Valutazioni di merito espresse nella seduta del 05/08/2021

Procedimento: ID VIA 597: Verifica di Assoggettabilità a VIA ex art. 19 del d. lgs. 152/2006 e smi

Oggetto: *Procedimento di Verifica di Assoggettabilità a Valutazione di Impatto Ambientale ai sensi dell'art. 19 del D.Lgs. n. 152/06 e s.m.i. per il Progetto Progetto per la Sistemazione idraulica di Contrada 'Vasce'. 1° stralcio funzionale." Studio di fattibilità tecnico – economica, intervento nell'ambito del POR PUGLIA 2014–2020 – ASSE V – Azione 5.1*

Proponente: Comune di Galatone (LE)

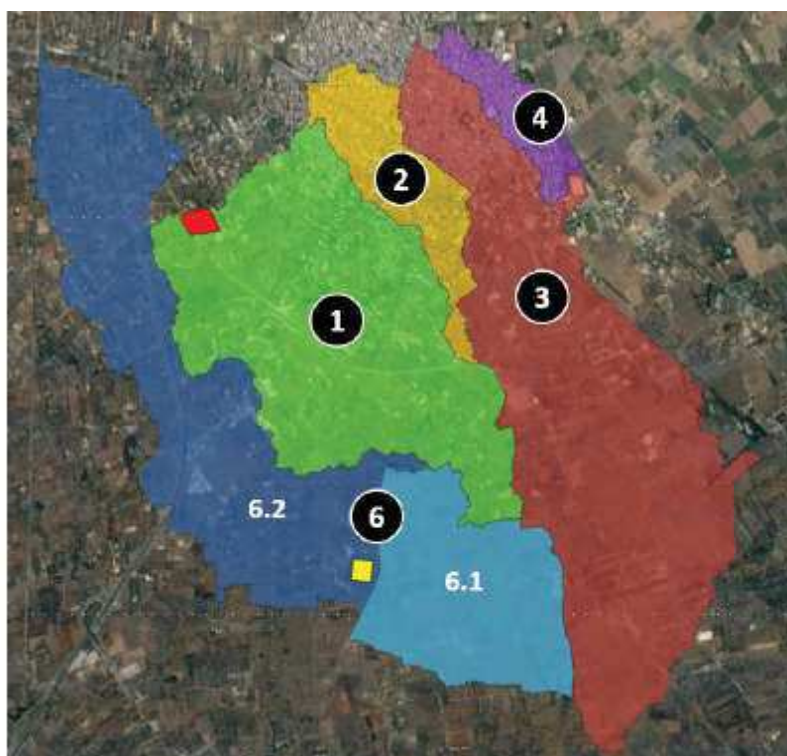
Il Commissario "... *evidenzia che l'intervento indicato in oggetto potrebbe avere interferenze significative col progetto di competenza del Commissario, soprattutto per quanto attiene alla definizione delle aree di drenaggio che interessano le varie vasche ipotizzate nei due progetti, pertanto risulta necessario che i progetti debbano essere inseriti in un master pian finalizzato al loro coordinamento oppure sia dimostrato la totale assenza di interferenza con specifica rappresentazione delle aree di drenaggio, delle linee di deflusso e degli eventuali contributi di deflusso che si potrebbero generare dalle depressioni, compresa la vasca in progetto del Commissario, poste più a monte nel senso idraulico rispetto all'intervento indicato in oggetto*".

Con nota prot. 28512 del 09/12/2020 (prot. uff. n. AOO_089/15643 del 09/12/2020) il proponente Comune di Galatone ha riscontrato la nota del Commissario trasmettendo una Relazione tecnica del RTP incaricato della progettazione, con la quale si afferma l'assenza di interferenze tra gli interventi di cui al progetto Lotto n. 17 e quelli contenuti nel progetto definitivo trasmesso (che individueremo per brevità come "Comune 1"). La Relazione tecnica segnala che per il Lotto n. 17 la delimitazione dei bacini è stata effettuata utilizzando sia il DTM (Digital Terrain Model) regionale che la cartografia IGM in scala 1:25'000 mentre questo progetto si basa su dati Lidar, circostanza che, a dire dei progettisti, "... *probabilmente ha determinato delle approssimazioni nella individuazione del bacino di riferimento*" nel caso del Lotto n. 17, osservazione questa condivisibile in quanto i dati lidar dovrebbero risultare più recenti e soprattutto più accurati, circostanza queste non di poco conto visto che trattasi di aree a pendenza molto blande e caratterizzate da rilevanti modificazioni antropiche, anche altimetriche. I progettisti concludono che non vi siano interferenze "... *essendo i due progetti riferiti a due distinti bacini idrologici*".

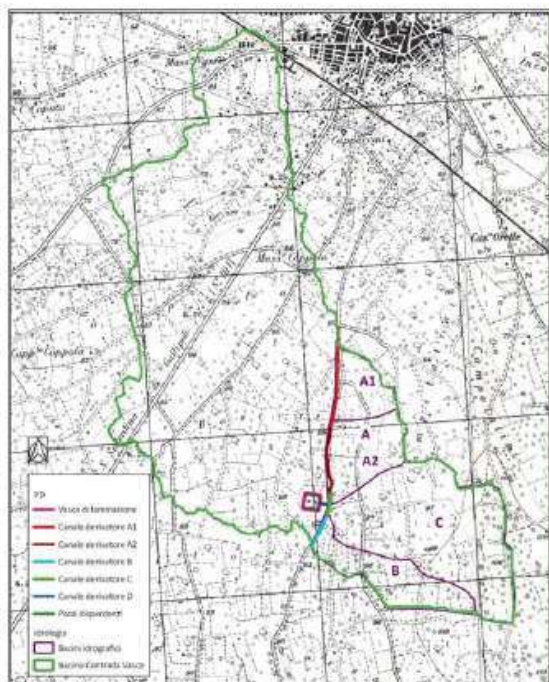
Nella relazione R.2.2.1 Relazione idrologica-idraulica si legge che PFTE sta per progetto di fattibilità tecnico economica ovvero, quello che può considerarsi il progetto preliminare (non reso disponibile per questo Comitato) da cui si è originato il Lotto 17 e il progetto del Comune 1, da cui alla presente procedura. Ciò premesso, quindi, il bacino 6.1 sarebbe quello sotteso dalla vasca prevista dal Lotto 17: la forma del bacino è diversa, come si nota dalla figura che segue, parte della documentazione del Lotto 17, come diversa risulta la forma del bacino complessivo su cui è prevista la vasca n. 3 del corrispondente progetto preliminare, chiamato bacino Contrada Vesce o bacino superiore (linea verde nella figura che segue), nel contesto della procedura del Lotto 17. Secondo la proposta in esame, il bacino idrografico o imbrifero complessivo corrispondente al bacino di interesse del Lotto 17 sarebbe l’unione del 6.1 e del 6.2 e non interesserebbe parte del bacino 1, contrariamente a quanto emergerebbe se si facesse riferimento al perimetro della figura che segue (linea verde), che si spinge fino alla linea ferroviaria, ben all’interno del bacino 1.

In sintesi si comprende quanto segue: se si considera il PTFE come riferimento, i due progetti, Lotto 17 e Comune 1, qui esaminato, inciderebbero su un medesimo bacino imbrifero ovvero, dovremmo meglio scrivere, avrebbero dovuto incidere su un medesimo bacino. In virtù di una più accurata rappresentazione altimetrica e alla conseguente analisi morfometrica, il progetto Comune 1 interviene su un bacino contermini a quello di interesse del Lotto 17, frutto dell'unione dei bacini 6.1 e 6.2. Recependo integralmente quanto rappresentato dai proponenti del progetto Comune 1, ne consegue che il PTFE è da ritenersi superato, visto che non sono più in realizzazione le vasche di valle (ne prevedeva 3, di cui una, quella di monte, inserita nel progetto in itinere detto Lotto 17) come risulterebbe superato, almeno in parte, il Lotto 17 in itinere, non tanto per la mancanza di procedure che prevedano le vasche di valle, ma per la non corretta rappresentazione del bacino, soprattutto per la parte di valle, dove si concentravano i principali elementi a rischio, circostanza questa che non permetterebbe una corretta valutazione di pro e contro di quanto previsto dal cosiddetto Lotto 17.
